Endringar Planmateriale for Del av Mjåtveit

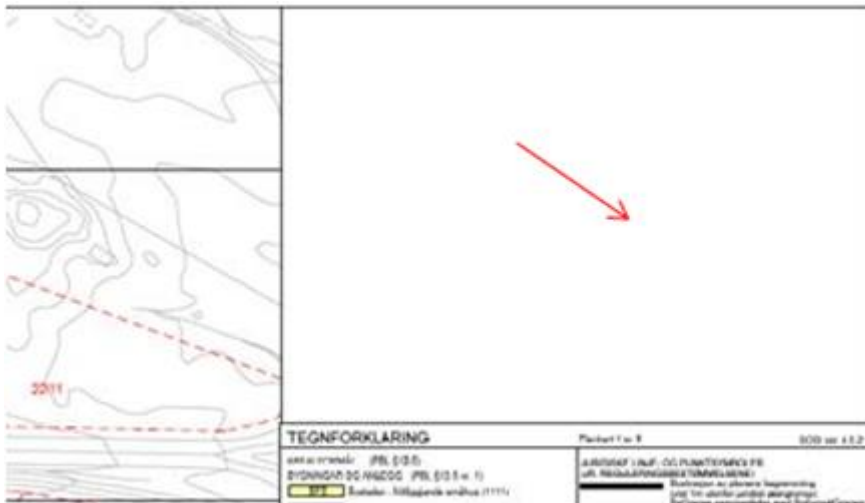
- Notat avrenning, oversende til fylkesmannen før 2. gongshandsaming
Når det gjeld notatet for avrenning til Mjåtveitelva, vurderer dere i skrivet at det bør vurderast å etablere fangdammar for å hindre forureining.
Eg har difor lagt dette inn som eit rekkefølgekrav før byggeløyve, sjå føresegn § 3.14.1 d.
 - Tolkar det meinast her § 3.14.2 (d). Dette står allereie i 3.14.2. c.
Som beskrive i notatet, bør dette vurderast som aktuelt tiltak, ikkje at det skal gjennomførast som foreslått føresegner (d) formulerer.
3.14.2 (c) sikrar allereie at nødvendig sikringstiltak mot forureining etablerast, og følger vidare i prosjektinga.
(d) tatt bort.
- Når vi var i dialogmøte med fylkesmannen var avrenninga til Mjåtveitelva ein av dei tinga dei hadde merknad på. Dei foreslo at når dette var på plass, kunne vi oversende rapporten til dei for vurdering før vi tok den opp til 2. gongshandsaming.

Eg foreslår at når du har sett på det eg har lagt inn i føresegnene om avrenning, så oversender eg dette notatet saman med føresegnene til fylkesmannen for vurdering. Fylkesmannen har også klagerett ved 2. gongshandsaming.

- OK. Føresegn 3.14.2 c og notat er nytt etter offentlig høyring, og kan sendast til fylkesmannen for vurdering.
